質問回答書

工事名 : 滋賀医科大学(瀬田月輪)動物実験施設(Ⅳ期)改修機械設備工事

標記業務について下記のとおり回答いたします。

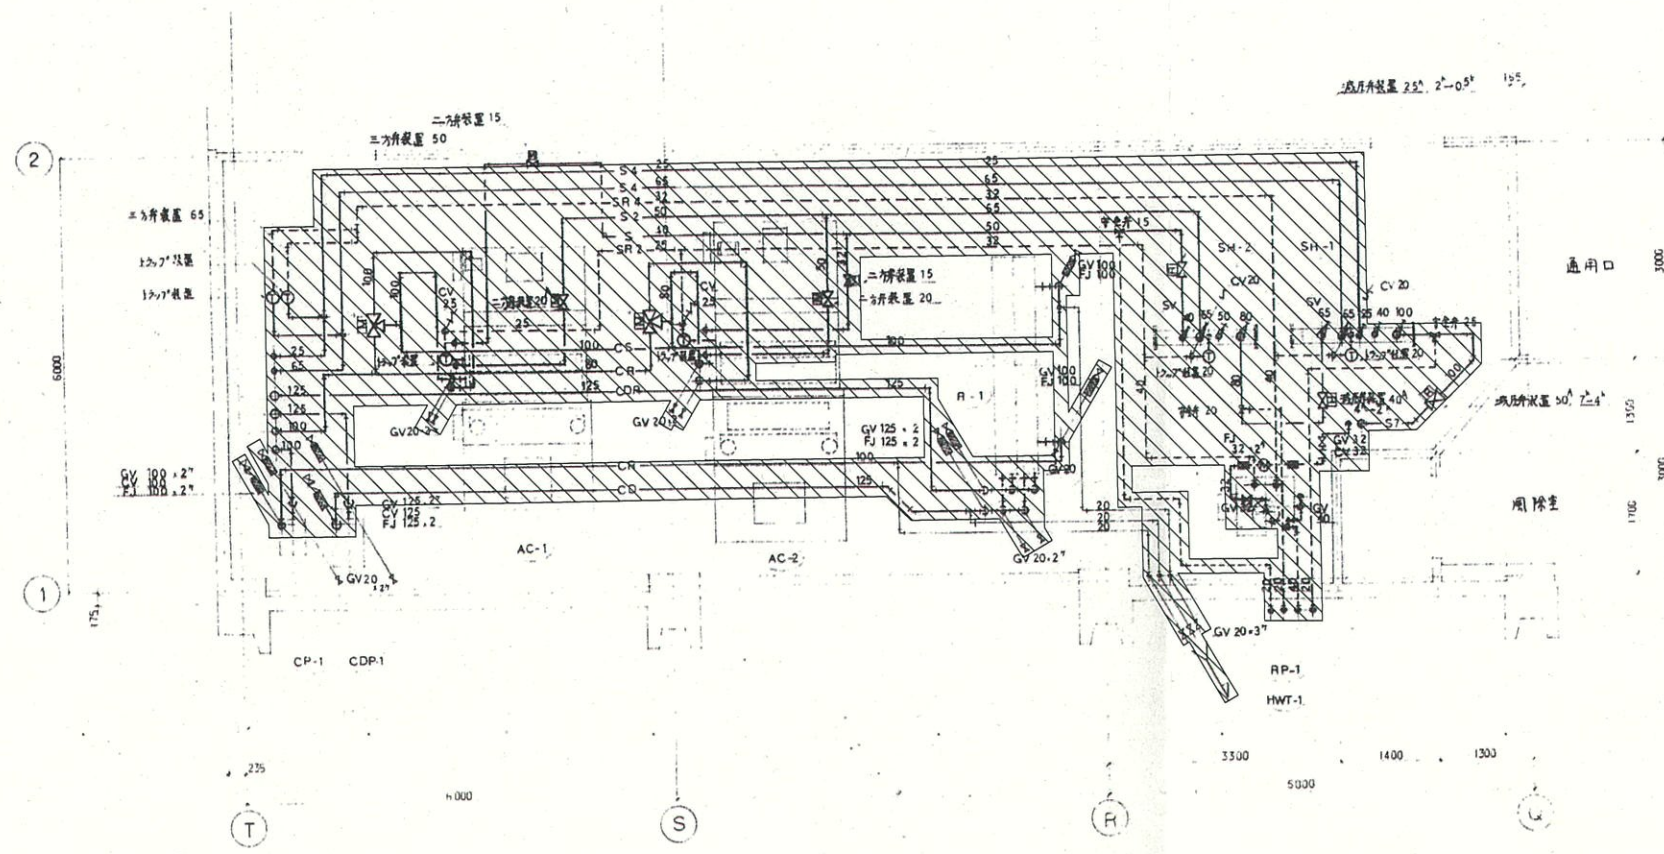
No	図面番号	質問	回答
1	M-58	図面M58 図面がうすく見えない。	別図1を参照ください。
2	-	現状、ホルムズ海峡の影響で資機材のコストアップ並びに納期が不透明ですが、留意して頂けるのでしょうか。	工期及び賃金又は物価の変動に基づく請負代金の変更については、文部科学省の定めた工事請負契約基準に基づき、発注者と受注者で協議することとします。
3	入札説明書	中東情勢の影響で塩ビライニング鋼板ダクトなどが出荷停止状態となっています。工期は令和9年7月30日までの延長する予定とありますが、中東情勢の改善が見られない場合の対応について、ご指示ください。	工期及び賃金又は物価の変動に基づく請負代金の変更については、文部科学省の定めた工事請負契約基準に基づき、発注者と受注者で協議することとします。
3	入札説明書	同上の影響で価格の変動が見込まれていますが、価格上昇が大きい場合申し立ての上、協議ができるものと考えてよろしいですか。	工期及び賃金又は物価の変動に基づく請負代金の変更については、文部科学省の定めた工事請負契約基準に基づき、発注者と受注者で協議することとします。
3	M-15・M-17	屋外のダクトの材質はガルバリウム鋼板製とありますが、付属ダンパーはエポキシ塗装ダンパーと考えてよろしいですか。	よろしい。
4	M-16	3階T～S通り間にOAチャンバーの記載がありますが、設備工事と考えてよろしいですか。その場合、内貼り保温材はGW25tでよろしいですか。	設備工事とし、内貼りGW50tとします。

機械室詳細図 1:50

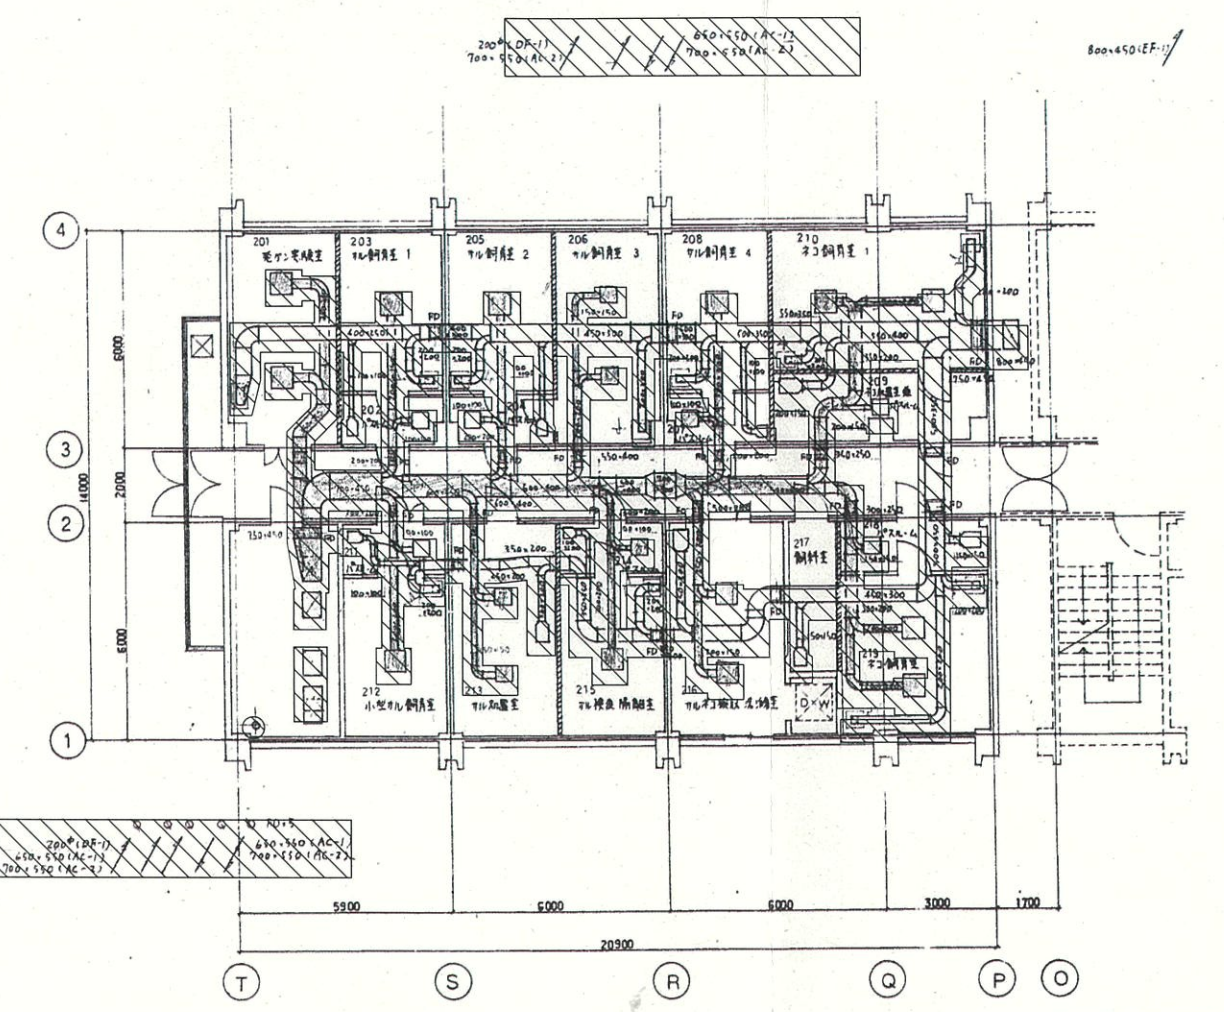
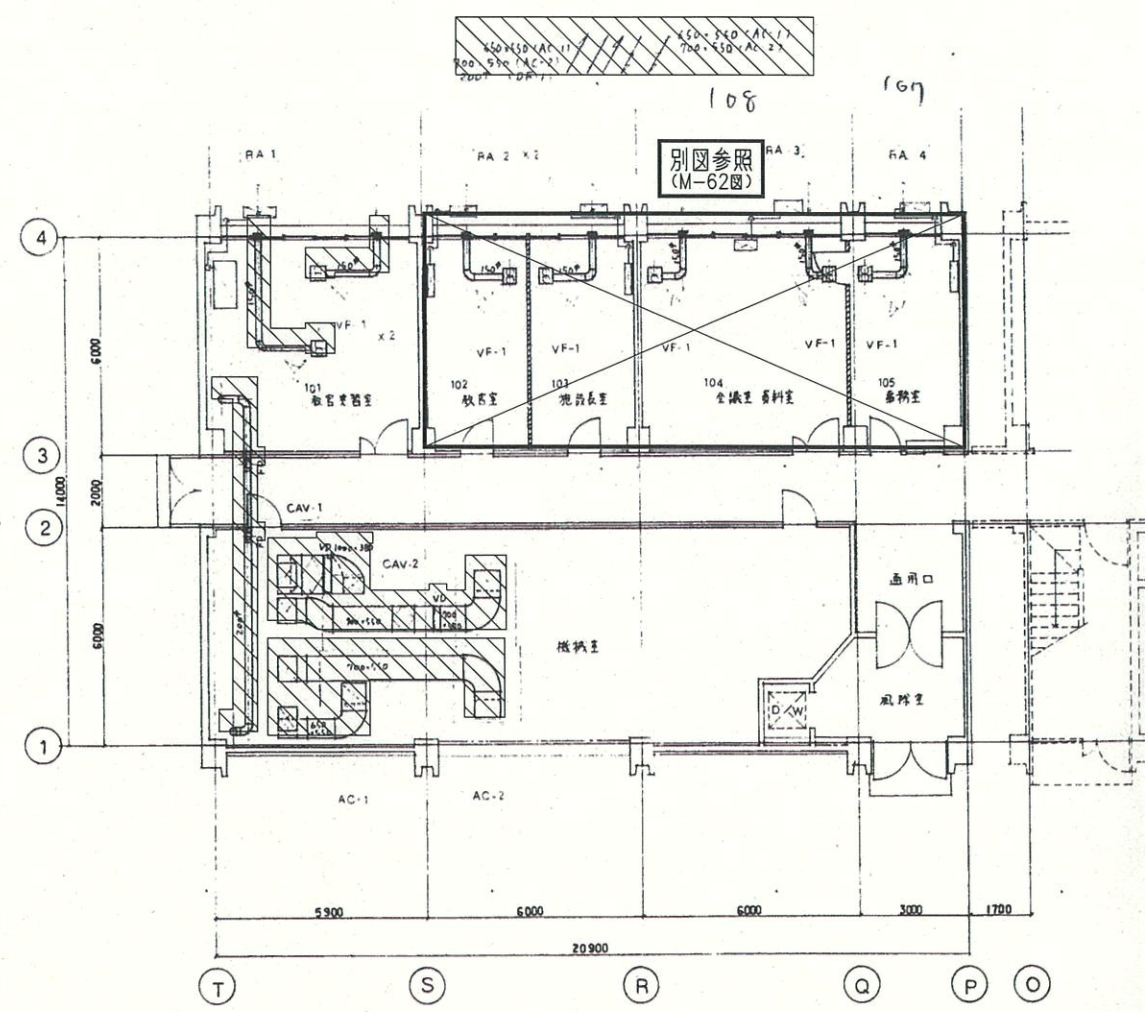
25	M-58図	撤去の図面ですが、図面部分が不明瞭でほとんど識別できません。図面の差替か数量表を提示していただけないでしょうか。	別図1を参照ください。

設計事務所名 株式会社 新日本設備計画 1級建築士登録第322178号 今井 宏二	日付 令和 8年 3月 管理 主任 吉田 奥田 藤本	番号 担当	設計業務名 滋賀医科大学(瀬田月輪)RI動物実験施設改修(Ⅲ・Ⅳ期)設備設計業務	国立大学法人 滋賀医科大学 施設課				工事名称 滋賀医科大学(瀬田月輪)動物実験施設(Ⅳ期)改修機械設備工事	縮尺 A1:1/100 A3:1/200	図面番号 M-61
				課長 課長補佐 係長 主任	西 前田 斎藤 飯島 佐吉	図面名称 空調・換気設備 1階平面図(1)・2階平面図(ダクト)(撤去)	図面No. 61 / 80

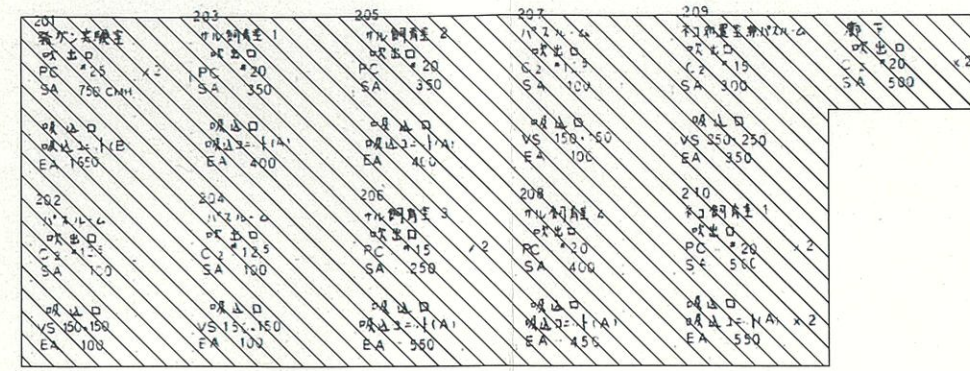
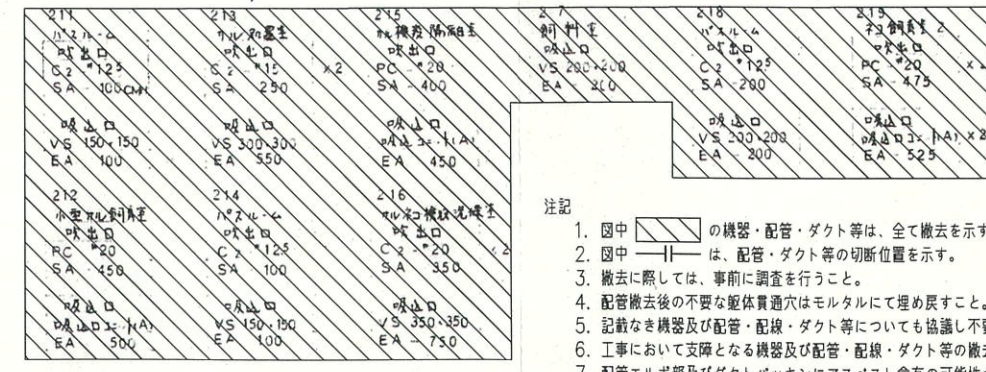
5	M-10	機械室の空調配管の保温は標準仕様書3.1.4通りとし、65A以上のバルブ類は、カラー鉄板と考えてよろしいですか。	標準仕様書3.1.4通りとし、機械室、書庫、倉庫 に準じる。
6	M-47	空気配管がSUS304となっていますが、接合方法と管材の厚みをご指示ください。	SUS 304TP-S BA管の仕様に準じる。 継手仕様は、溶接継手、くい込み式継手又はねじ込み式継手とし使用配管に準じたものとする。
7	M-18	設計図M-18 PS内OAチャンバー外気取入れ口のガラリですが、既存ガラリに設置もしくは建築工事と考えてよろしいでしょうか。	別途建築工事ガラリに接続としてください。
8		工事期間中サル飼育室の動物は、工事範囲外に移動させて頂けるものとしてよろしいでしょうか。	工事期間中は空室となります。
9	M-43	設計図M-43 枠組足場ですが、本工事と考えてよろしいでしょうか。	よろしい。
10	M-16	設計図M-16 枠組足場ですが、本工事と考えてよろしいでしょうか。	よろしい。
11	M-61	設計図M-61 既設撤去の図面ですが文字がつぶれていて数量確認ができません。撤去関連の数量表があれば頂きたいです。	別図2を参照ください。
